Leksvik Helsetun Strandheim: Rutinekontroll utført 25.04.2019 av Kontroll & Rådgivning AS

LAGRINGSKONFIGURASJON

VANNFORSYNINGEN OG VANNMENGDE/TRYKKMÅLING (P/Q)

P/Q-graf:

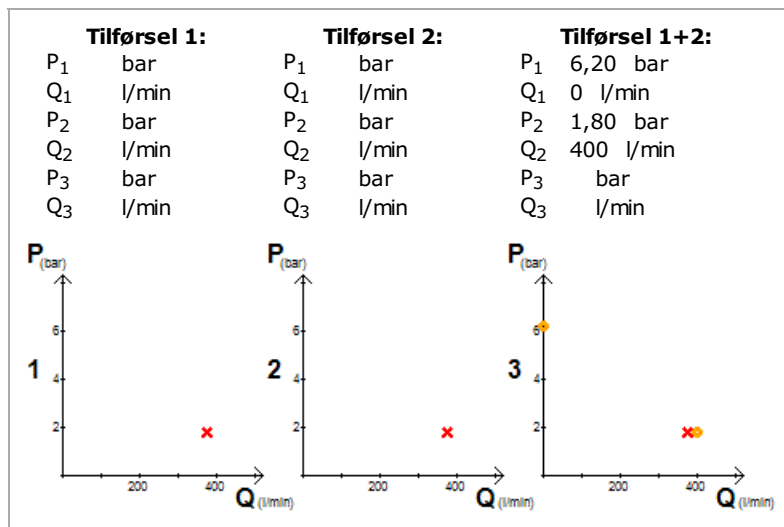
Det forelå ikke dokumentert krav til trykk og mengde for anlegget, men det er oppgitt et krav som synes å være tatt fra preaksepterte tabeller for fareklasse OH-1. Dette er trolig rikelig høyt i forhold til at dette er et boligsprinkleranlegg.

Måling utført i 2010 viser at forsyninga den gang lå noe under kravet.

Kapasitetsmåling utført ved sentralen i "nybygget" viser at vannforsyningen i området vil kunne tilfredsstille dette anlegget med god margin.
